PROGETTO PER LA COSTRUZIONE ED ESERCIZIO DI UN IMPIANTO AGRIVOLTAICO, PER LA PRODUZIONE DI ENERGIA ELETTRICA DA FONTE RINNOVABILE ABBINATA AD ATTIVITA' ZOOTECNICA, SITO NEL COMUNE DI SILIGO (SS) PER UNA POTENZA NOMINALE MASSIMA DI 29721 KW E POTENZA IN A.C. DI 27500 KW, ALLA TENSIONE RETE DI 36 KV, E DELLE RELATIVE OPERE DI CONNESSIONE RICADENTI ANCHE NEI COMUNI DI CODRONGIANOS (SS), PLOAGHE (SS) E SILIGO (SS)

**RISPOSTA ALLA NOTA DELLA REGIONE SARDEGNA - DIREZIONE GENERALE
DELL'AMBIENTE DEL 06.04.2023 PROT. 0054551**

**CONTRODEDUZIONI AI PARERI ALLEGATI ALLA NOTA DELLA REGIONE SARDEGNA -
DIREZIONE GENERALE DELL'AMBIENTE DEL 06.04.2023 PROT. 0054551**

Estratto planimetrico su base ortofoto dal quale si evince il non interessamento dell'area in progetto con le zone di tutela condizionata dei Nuraghe Morette, Traversa e Tranesu

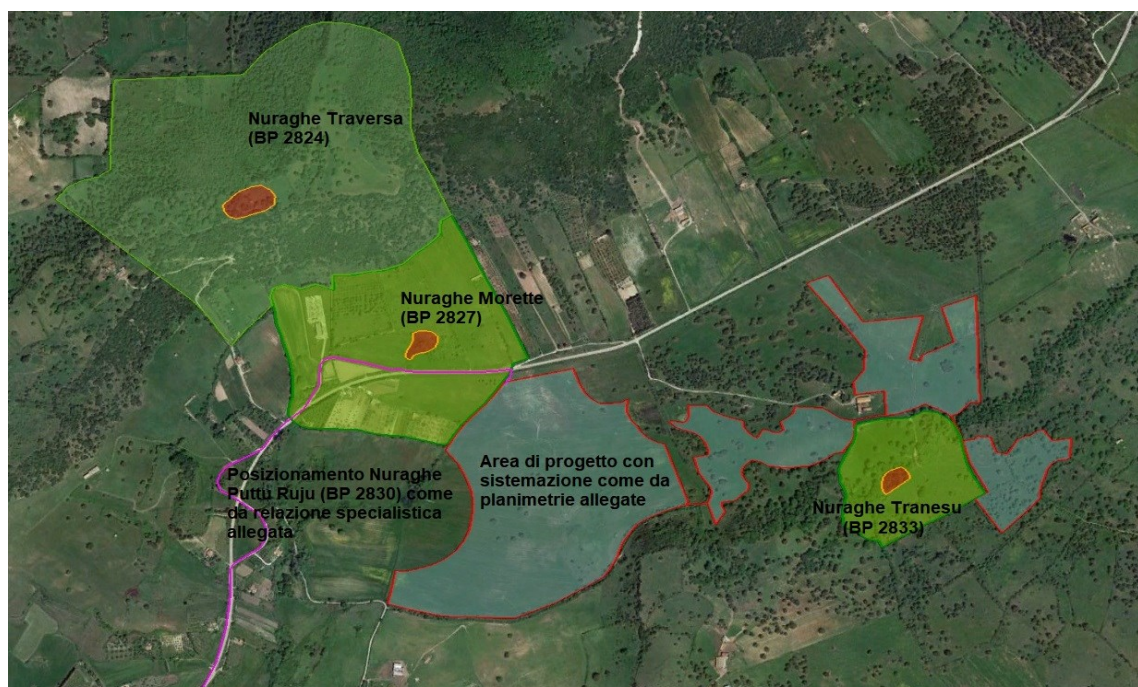
[...] “Nello specifico parte dell’impianto ricade all’interno delle aree di tutela afferenti i beni paesaggistici così individuati:

Si chiede pertanto la verifica delle prescrizioni relative alla disciplina d’uso per ciascun bene a seconda che l’intervento ricada all’interno dell’area di tutela integrale o condizionata” [...]

In riferimento all’osservazione di cui sopra, si sottolinea che l’intero progetto è stato rimodulato per adeguarlo alla disciplina di tutela richiamata nella stessa osservazione. In particolare le superfici interessate dal progetto non interferiranno con le zone di tutela condizionata e le zone di tutela incondizionata (riferimento al Nuraghe Tranesu – BP 2833) richiamate nella nota interna all’osservazione di cui sopra e le zone di tutela incondizionata disteranno più di 100 ml dalle aree d’intervento.

Nel seguito si riporta un estratto planimetrico dell'area d'intervento e un estratto dell'area in prossimità del Nuraghe Tranesu dalle quali si evidenzia tutto quanto sopra riportato.

Estratto della Carta "Pericolo idraulico" con evidenziata, in celeste, l'area d'intervento – Strati informativi "Pericolosità idraulica" tratti dal Geoportale della Sardegna

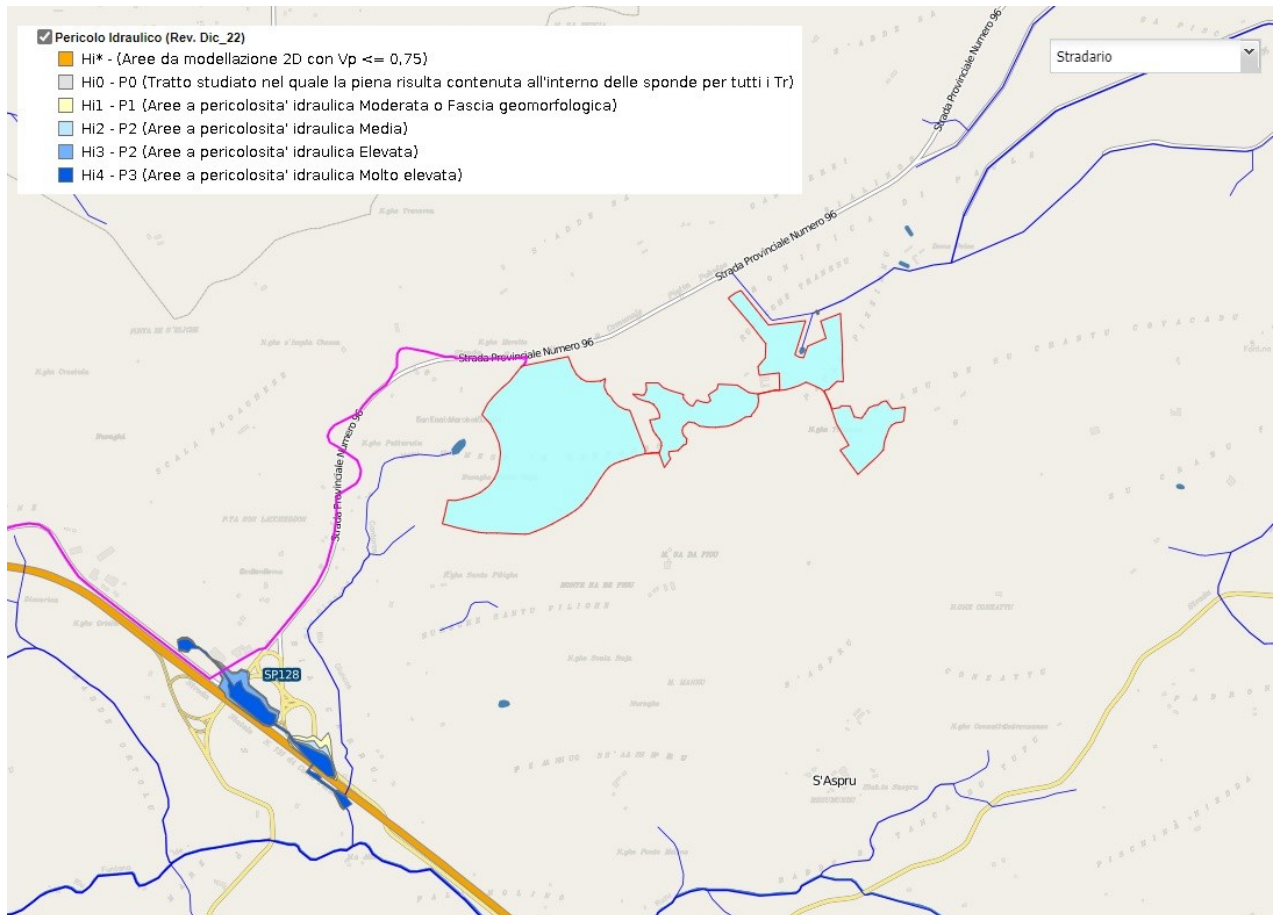
“[...] si rileva il posizionamento di parte delle stringhe sopra gli elementi idrici 090068 Fiume 65162 090068 Fiume 83319 così come individuati nel reticolo idrografico di riferimento ai fini del PAI, ivi incluso quello desumibile dalla carta dell’Istituto Geografico Militare (IGM), Carta topografica d’Italia - serie 25VS edita per la Sardegna dal 1958 al 1965, ricadenti, pertanto, all’interno di aree a pericolosità idraulica Hi4, ai sensi dell’art. 30 ter delle N.A. del PAI. [...]”

In riferimento all’osservazione di cui sopra, si sottolinea che l’intero progetto è stato rimodulato per meglio evidenziare le fasce di rispetto di cui ai corsi idrici di cui sopra. Per i dettagli si faccia riferimento alla tavola “Tav_RE5_RiscontroDistrettoIdrografico” allegata alla presente.

In merito alle aree a pericolosità idraulica Hi4, si sottolinea l’assenza, all’interno delle superfici oggetto d’intervento, di tali aree. Quanto sopra affermato e rilevabile nelle figure seguenti, nelle quali è stata inserita l’area oggetto d’intervento e gli strati informativi relativi alla “pericolosità idraulica” e “rischio idraulico” tratti dal geoportale della Regione Sardegna “Mappe PAI”.

PARTICOLARE RISOLUZIONE INTERFERENZA CON MURETTI
A SECCO ALL'INTERNO DEL CAMPO AGRIVOLTAICO

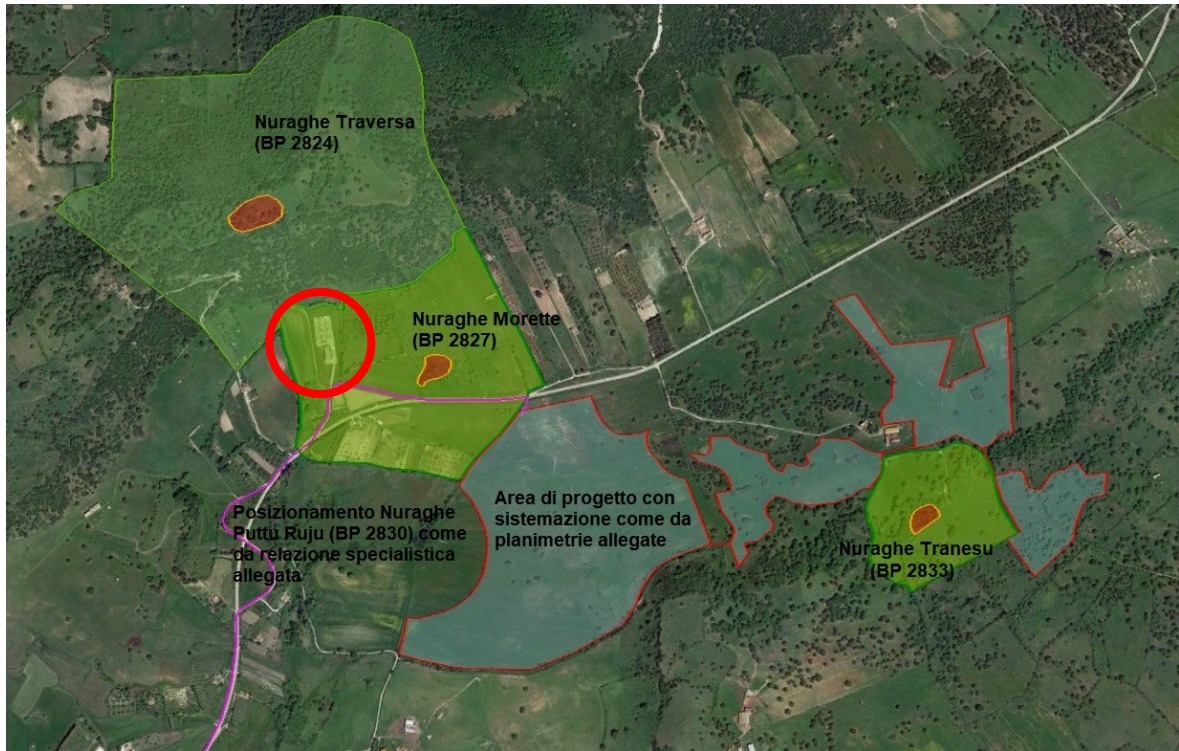
Tuttavia, si rileva che tale fascia di vegetazione mitigativa proposta, di circa 5 metri di larghezza costituita da tre filari di piante di mirto, non appare sufficiente a conseguire un'efficace schermatura dei pannelli fotovoltaici, a causa della scarsa altezza, larghezza e densità delle essenze impiantate.

A tal proposito si ritiene auspicabile, al fine di schermare il più possibile l'impatto visivo delle strutture fotovoltaiche sia dalle brevi che dalle medio-lunghe distanze, la realizzazione - lungo l'intero perimetro delle aree di impianto - della predetta fascia verde integrata con più filari sfalsati di ulteriori essenze arboree e arbustive sempreverdi tipiche della macchia mediterranea, atte - sin dalla messa a dimora e per tutto l'arco dell'anno - a garantire un effetto schermante adeguato anche in considerazione della massima altezza raggiunta dalle strutture fotovoltaiche in progetto.

Per quanto riguarda i muri a secco, come bene esplicitato negli elaborati di progetto, non saranno oggetto di alcuna interruzione, visto che la soluzione adottata è stata quella di sovrastare gli stessi senza alcuna modificazione/interruzione dei suddetti muretti a secco; l'altezza delle strutture di supporto dei moduli fotovoltaici è tale da garantire l'intangibilità dei muretti di cui sopra.

Si sottolinea che la scelta di sovrastare i muretti a secco presenti all'interno dell'area d'intervento, **assicura la loro conservazione e, una volta dismesso l'impianto in progetto, si potrà preservare lo status quo ante**, senza alcuna modifica.

Nel particolare seguente, viene evidenziata la soluzione delle interferenze con i predetti muretti a secco, per i quali vi è la piena tutela insieme alla piccola vegetazione presente alla loro base. Tale particolare rappresenta la soluzione tecnica standards da applicare a tutte le interferenze presenti all'interno dell'impianto agrivoltaico.
